改善箇所説明図

改善の内容

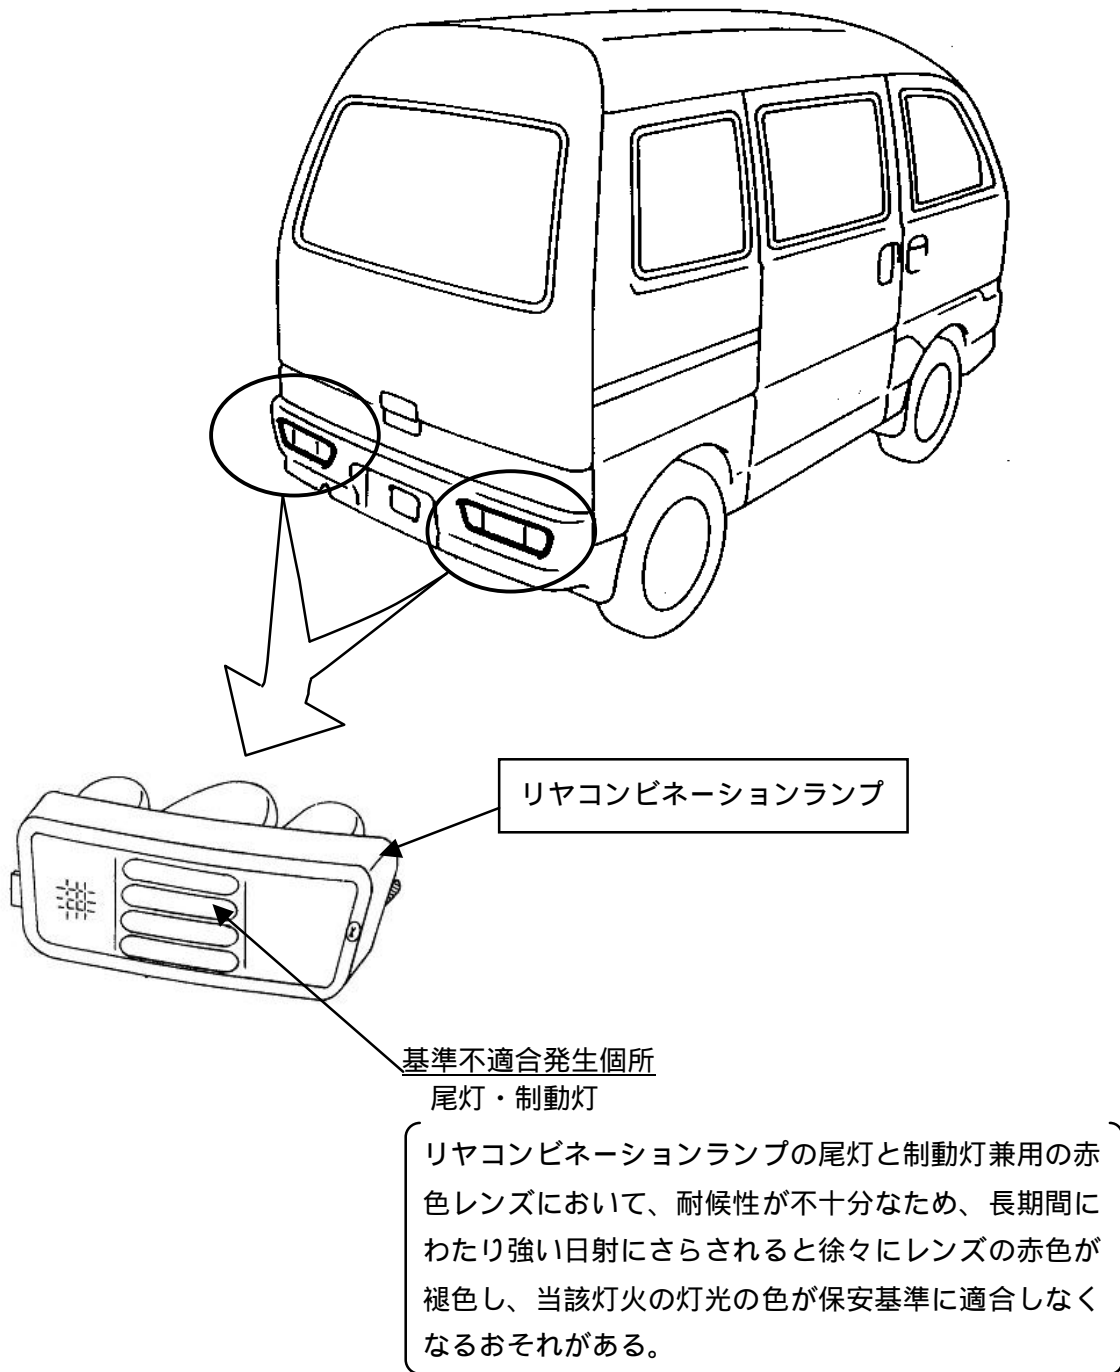
全使用者へ当該レンズの褪色現象について周知し、尾灯と制動灯兼用の赤色レンズの色が薄くなり、白く見える場合には、リヤコンビネーションランプを対策品と交換する。

注：図中の 内は交換部品を示す。

識別：テールゲートストライカーの右側取付けボルト頭部に、白または黄色のペイントを塗布する。
